Ficher : Pont4.CXsismique.rev2

**Object : Pont #4 – Pk 23+400 - Détermination des paramètres sismiques**

TRAVAUX DE CONSTRUCTION DE CINQ PONTS SUR LA ROUTE DÉPARTEMENTALE  
PORT-DE-PAIX / ANSE A FOLEUR (RD501) - Lots 1, 2 et 3

Mafeis: Comparaison projet AO et projet Eccomar/Matière

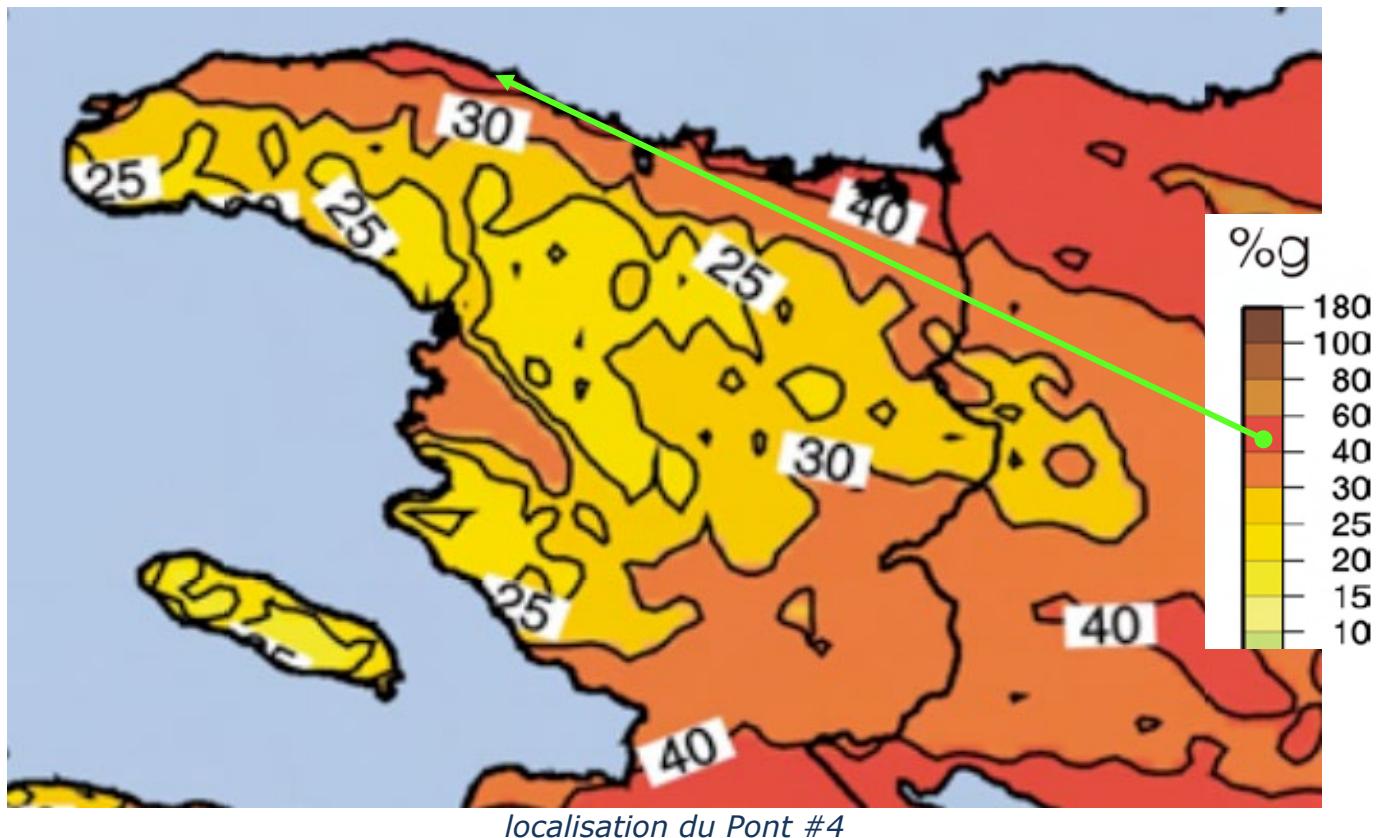
Actions sismiques significativement plus élevées. Ceux-ci sont principalement dus aux facteurs suivants :

- Longueur d'influence pour l'identification de la partie afférente du tablier majeure (63m contre 10m pour la culée, 32 contre 20m pour la pile)

**Note Supervision** : la justification doit être clarifiée

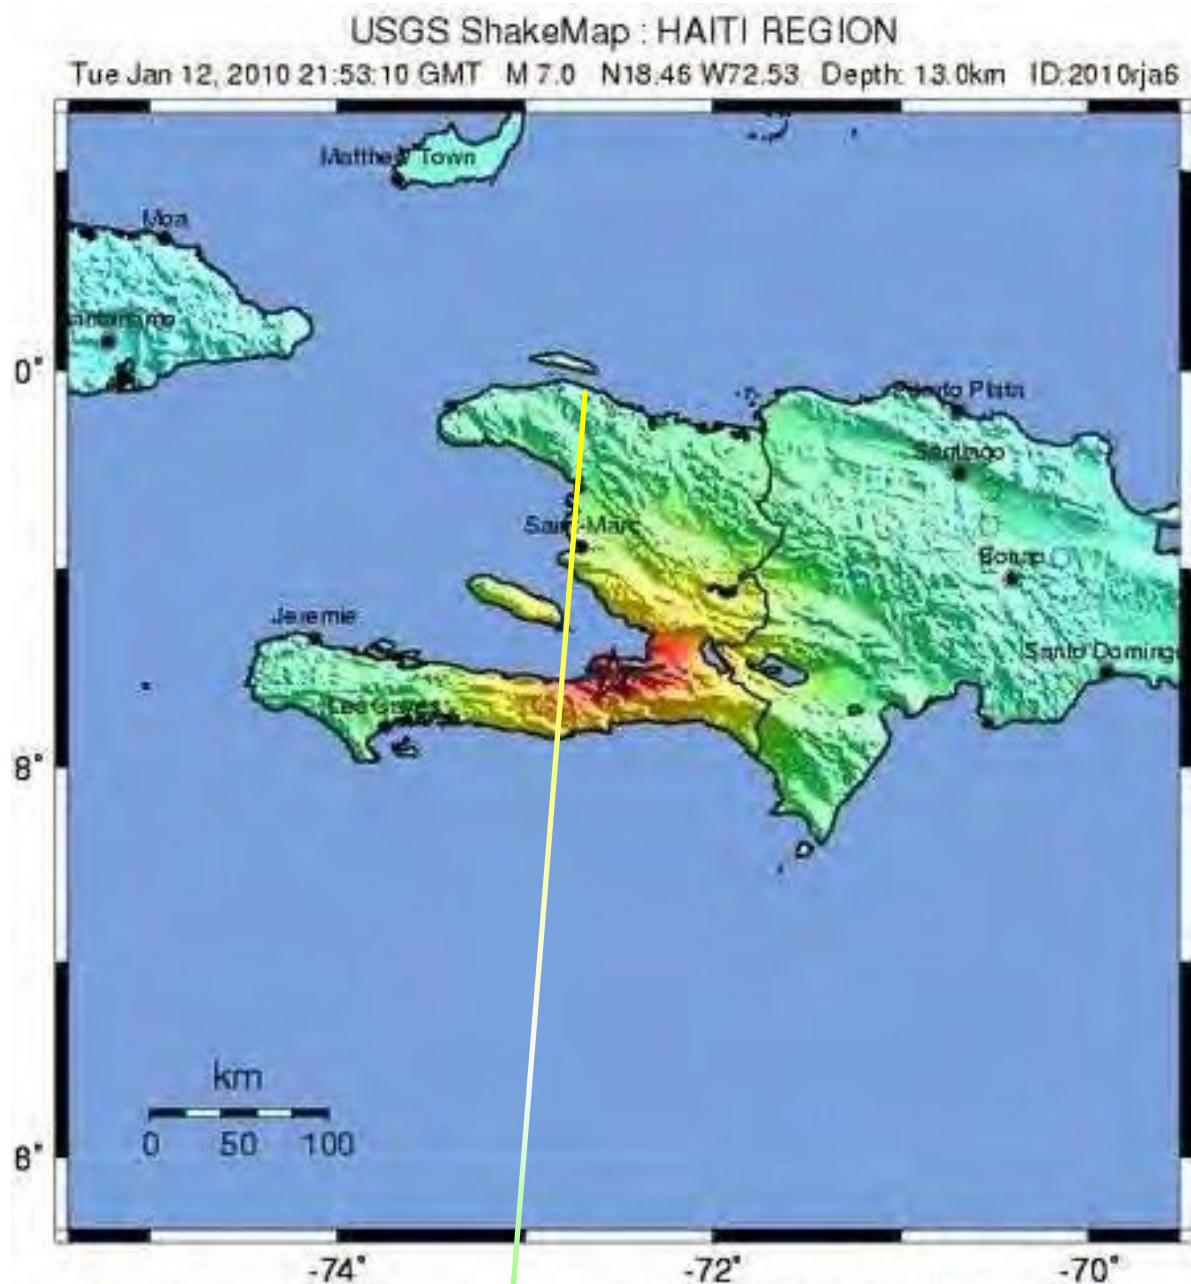
La possibilité d'une plus grande précision dans la localisation du pont peut déterminer un différent "Peak Ground Acceleration" ou PGA

Accélération de référence du sol :  $a_{gR} = 0.42g$

L'accélération du sol lors du séisme de janvier 2010 à Port-au-Prince est estimée avoir atteint 0.1 à 0.3g.

$$\text{Accélération : } a_{gd} = \gamma_1 \times a_{gR} = \gamma_1 \times 0.42g = 1 \times 0.42 \times 9.81 = 4.12 \text{ m/sec}^2$$

$$a_{\max} = a_{gR} \times S = 0.42g \times 1.2 = 0.50g = 4.94 \text{ m/sec}^2$$
